Ideen-Wettbewerb für einen Stadtbauplan der Stadtgemeinde Luzern.

Bericht des Preisgerichtes.

1. Rang (3800 Fr.), Entwurf Nr. 9. Verfasser: Armin Meili, dipl. Architekt, Luzern. — Uebersichtsplan 1 : 25 000.

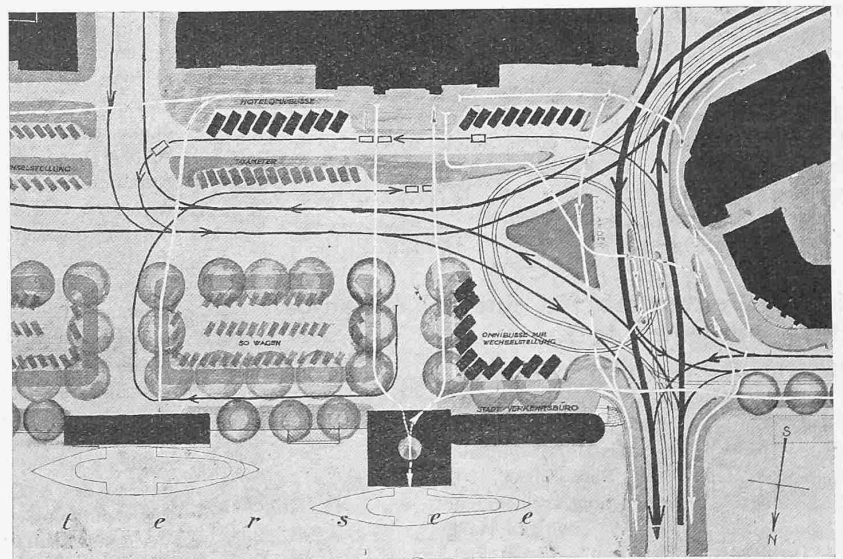
Nr. 9. „An sonnigen Halden“. Das Projekt enthält die Strassenverbindung von der Maihofstrasse nach der Spitalstrasse über die Friedentalstrasse. Auch die rechtsufrige nach Emmen entspricht den zu stellenden Anforderungen. Für eine Ordnung der Verkehrsverhältnisse auf dem linken Ufer macht der Verfasser keine bemerkenswerten Vorschläge, mit Ausnahme der Fortsetzung der Bundesstrasse in die Obergrundstrasse, die jedoch bei der Einmündung daselbst nur unter Schonung der dortigen Häuser in Betracht fällt. Die Entlastungsstrasse parallel zur Zürichstrasse durch die Denkmalstrasse ist mit Rücksicht auf die Geländeverhältnisse nicht durchführbar. Die Ausmündung der Löwenstrasse in die Zürichstrasse ist, trotz Niederlegung grösserer Gebäude, ungeordnet. Die Strassenabzweigung aus der Krienser- bzw. Eichwaldstrasse in der Trasse der Arsenalstrasse wirkt unübersichtlich. Der Vorschlag für eine Kirche beim Himmelrich ist der Lösung beim Krienbachschulhaus vorzuziehen, wo sie für den Verkehr hindernd und zu stark dem Lärm ausgesetzt wäre. Die Plazierung der Markthalle im Tribschemoos ist verfehlt. Die Freiflächen sind mit Verständnis ausgespart. Bei der Seeufergestaltung ist auf der rechten Seite die Parkanlage zwischen Schweizerhofmatte und Brühlmoos zu kostspielig. Das linke Seeufer ist gemäss den praktischen Bedürfnissen aufgeteilt. Die Abänderungen des geltenden Bebauungsplanes über das Brühlmoos bringen keine Verbesserung. Die geschlossene Bebauung ist richtig abgegrenzt und die offene Bebauung dem Bedürfnis angepasst. Die Bebauung auf Utenberg, gegen Lamperdingen, wird vorläufig besser nicht in das Baugebiet einbezogen. Das Gebiet Belle-

rive, Leumatt und Schlössli hat zu viele Rampenstrassen. Die Ueberbauung des Tribschenhornes ist nicht erwünscht. Die Verkehrsregelung auf dem Bahnhofplatz weist noch mehrere ungelöste Punkte auf; insbesondere ist die Ueberschreitung der Fahrbahn im Verkehr in beiden Richtungen für die Fussgänger ungünstig. Die Neuregelung der Strassen- und Bebauungsverhältnisse beim Stiftsareal haften ähnliche Mängel an, wie sie bei Projekt Nr. 6 erwähnt wurden.

Dagegen weist der Entwurf Nr. 9 (Seite 54), übrigens auch noch ein weiterer der prämierten, einen Verstoß gegen eine ausdrückliche Programmbestimmung auf: im Lageplan des Bahnhofplatzes ist Deckfarbe so dick aufgetragen, dass ein Erkennen des Bestehenden unter dem Neuen ganz unmöglich ist und dem Beschauer dadurch ein wesentliches Moment zur Urteilsbildung, nämlich die proportional anschauliche Vergegenwärtigung des Neuen an Hand bekannter fester Masstäbe und Fixpunkte, völlig entzogen wird. Einen angenehmen Gegensatz zu dieser Darstellung zeigt das Projekt Nr. 11 (Seite 55), das sich in seiner sauberen Durchsichtigkeit an die Programmvorschrift gehalten hat. Die Teilnehmer am Zürcher Bahnhofplatz-Wettbewerb seien darauf aufmerksam gemacht, dass auch dort die *durchsichtige Plandarstellung ausdrücklich vorgeschrieben* ist.

1. Rang (3800 Fr.), Entwurf Nr. 11. Verfasser: Josef Schütz, i. Fa. J. Schütz & E. Bosshard, Architekten, Zürich. — Uebersichtsplan 1:25000.

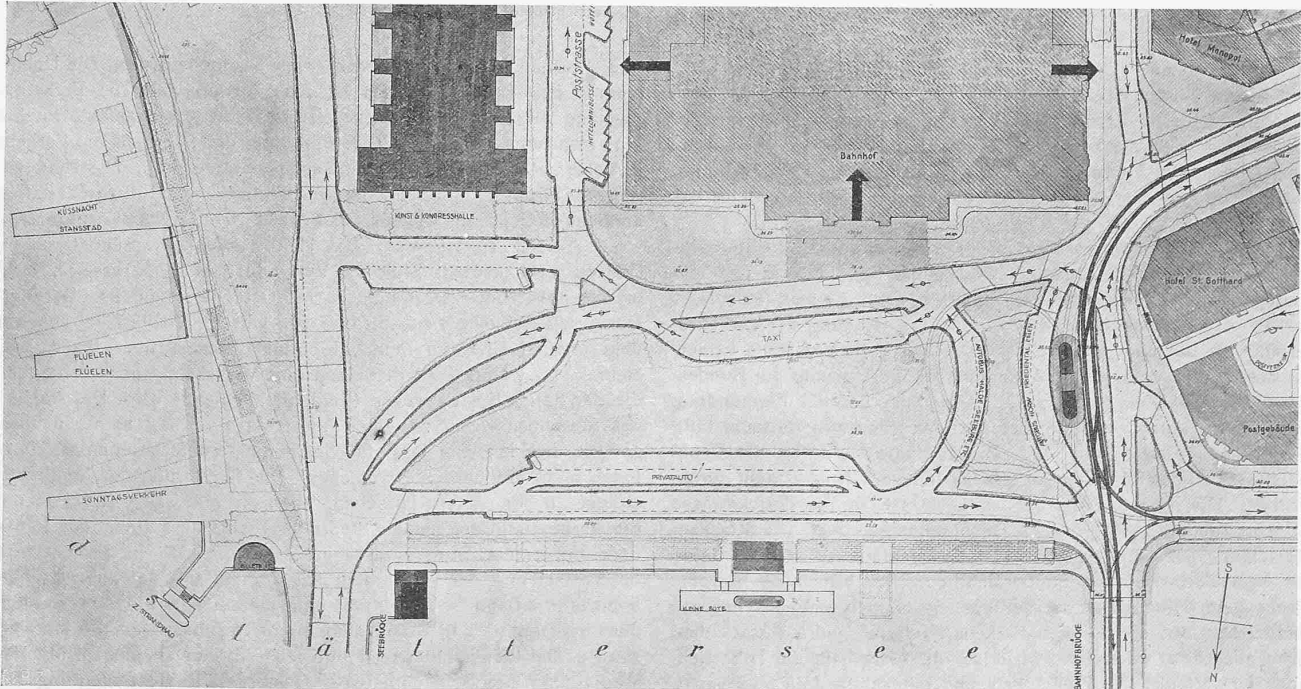
Nr. 11. „Richtlinien“. Das Hauptverkehrsstrassennetz ist im Ganzen wohl überlegt. Für die Verbindung Maihofstrasse-St. Karlbrücke über Hintersteinbruch ist das Gelände ungünstig. Der Verfasser hat auf eine neue Strasse von der St. Karlbrücke aus auf dem rechten Ufer der Reuss, Richtung Emmen, über Ibach, verzichtet und wählte statt derselben eine Verbindung über den Sedel, die der hohen Kosten wegen (Viadukt) abgelehnt wird. Der Ausbau des Reussinselweges zu einer Autostrasse vermag nicht zu überzeugen und insbesondere die viel günstigere Strassenanlage über Ibach nicht entbehrlich zu machen. Die Einführung der Sentimattstrasse in den Untern Hirschengraben ist gut. Der Verfasser hat die Verbindung der beiden Stadtteile rechts und links der Reuss über Mühlenplatz-Burgerstrasse ins Auge gefasst. Im Projekt wird der Fortsetzung der Neustadtstrasse im Trasse der alten Brünigbahn eine erhebliche Bedeutung beigemessen als Autostrasse nach dem Schlachthaus in Kriens und ihrem Anschluss an die Horwerstrasse. Das Schlachthaus ist in Kriens zu weit abgelegen. Mit der Weglassung des Schlachthauses daselbst fällt die Bedeutung der nördlich der Krienserstrasse eingelegten Parallelstrasse. Der Vorschlag für Erstellung einer neuen Brücke zwischen Kurplatz und Ostseite des Bahnhofplatzes ist aus folgenden Gründen abzulehnen: Die Abschnürung des Seebeckens bis zur Seebrücke ist aus ästhetischen Gründen und im Hinblick auf den Schiffsverkehr nicht erwünscht. Die neue Brücke wird vermehrten Verkehr über den Bahnhofplatz bringen, und es werden die ungünstigen Verkehrsverhältnisse beim Engpass Hotel Gotthard noch verschlechtert. Sie ist

auch aus finanziellen Gründen abzulehnen. Ein Durchgangsverkehr zwischen Bahnhof und Schiffstation würde hemmend wirken. Die neue Strassenverbindung über das Industriegebiet nach Kastanienbaum-Winkel, die als gerade Fortsetzung der neuen Brücke gedacht ist, könnte nur für einen gewissen Promenadenverkehr, nicht aber

für den Durchgangsverkehr in Betracht kommen und sie käme als Viadukt im Industriegebiet verhältnismässig teuer zu stehen.

Die Markthalle ist auf dem alten Gasareal richtig plaziert. Die Grünflächen sind richtig verteilt und in guten Zusammenhang gebracht, aber nicht in allen Teilen durchführbar. Eine Verlegung

3. Rang (2300 Fr.), Entwurf Nr. 6. Verfasser: Dipl. Architekten Otto Dreyer, Karl Griot, Dipl. Ingenieure Karl Erni, Louis Schwegler. — Uebersichtsplan 1:25.000.

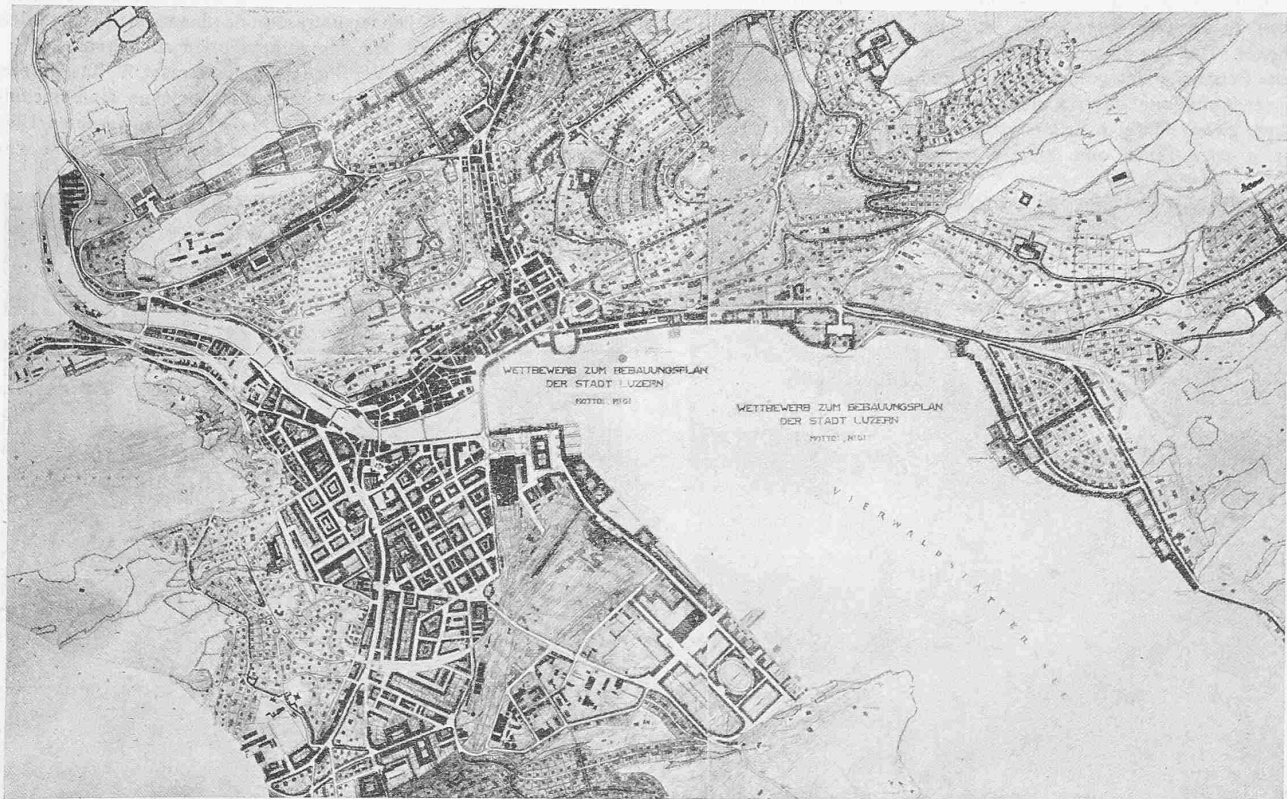
Nr. 6. „1939“. Die Verbindung der Maihofstrasse mit der Spitalstrasse, hinter dem Maihofschulhaus durch, ist schwierig durchzuführen. Bei der südlichen Fortsetzung der Strasse auf dem rechten Ufer der Reuss vom Ibach her, ist die diagonal verlaufende, ansteigende Reussbrücke und die Niederlegung der Kaserne zu beanstanden. Die Fortsetzung der Bundesstrasse nach der Obergrundstrasse über den Bahneinschnitt ist gut. Die Verlegung der Gotthardlinie beim Weisshaustunnel führt zu unerwünschter Abschnürung des Würzenbachtals. Die Markthalle an der Baselstrasse ist im Hinblick auf den dortigen grossen Verkehr nicht gut gelegen und fällt auch aus wirtschaftlichen Gründen, wegen der Niederlegung der Kaserne, nicht in Betracht. Für die Sicherung von Freiflächen hat der Verfasser keine genügenden Vorschläge gemacht. Die Ueberbauung der heute noch freien Plätze im Hirschmattgebiet ist zu beanstanden. Die Durchschneidung des Plateau von Allenwinden ist unerwünscht. Die weitgehende Aufschüttung um das Inseli würde dessen Reiz beeinträchtigen. Die Verlegung der Werfte und der Seeverladeanlage hinter die Tribschenthalbinsel und die Einbeziehung des dortigen Geländes in das Industriegebiet ist abzulehnen; das an sich schon kleine Industriegebiet im Tribschemoos darf durch Plazierung grosser Sportplatzanlagen nicht noch mehr beschnitten werden. Die Ausdehnung der geschlossenen Bauweise ist zu weitgehend, insbesondere auch bis zur Musegg. Unschöne Blockeinteilung im Himmelrichgebiet. Die Platzanlage östlich des Bahnhofes, mit Niederlegung der Frohburg-

häuser, ist unbegründet. Die Verkehrsregelung auf dem Bahnhofplatz ist ungenügend. Die Einmündung der Stiftstrasse in die St. Leodegarstrasse ist zu wenig flüssig und zu wenig übersichtlich und beeinträchtigt den Verkehr nach der Kirche.
